**Avis de la mission régionale
d'autorité environnementale
Hauts-de-France
sur le projet de parc éolien du Moulin de Jérôme
à Bévillers, Quiévy et Saint-Hilaire-lez-Cambrai (59)**

n°MRAe 2019-3344

Avis détaillé

Variantes étudiées (source : dossier de demande d'autorisation – figure p427)

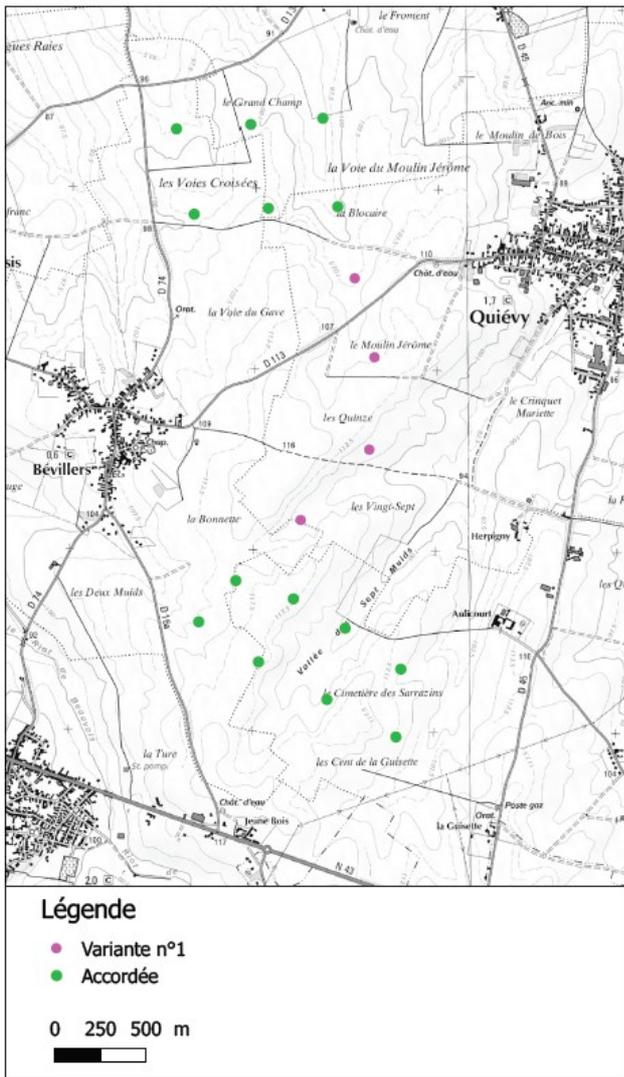
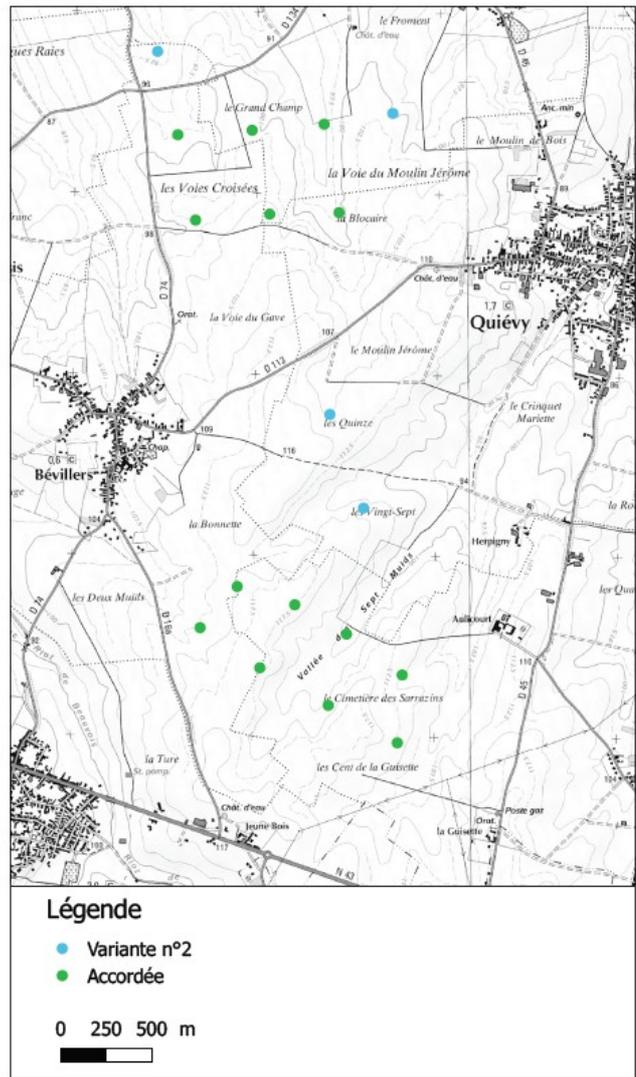
La solution n°2 a été retenue en raison d'un éloignement plus important de 2 éoliennes vis-à-vis de zones à enjeux chiroptérologiques. Néanmoins, l'autorité environnementale note que, pour ces 2 éoliennes (E3 et E4) les recommandations d'éloignement formulées dans le guide Eurobats¹ (distance d'au moins 200 mètres en bout de pales des zones importantes pour les chiroptères) ne sont pas respectées. Par ailleurs, la présence d'une éolienne (E2) à proximité immédiate d'une prairie de fauche, milieu caractérisé comme d'enjeu écologique pour les passereaux, n'a pas été considérée dans l'analyse comparative du pétitionnaire.

L'autorité environnementale recommande de justifier l'impossibilité de présenter d'autres variantes d'implantation des quatre éoliennes.
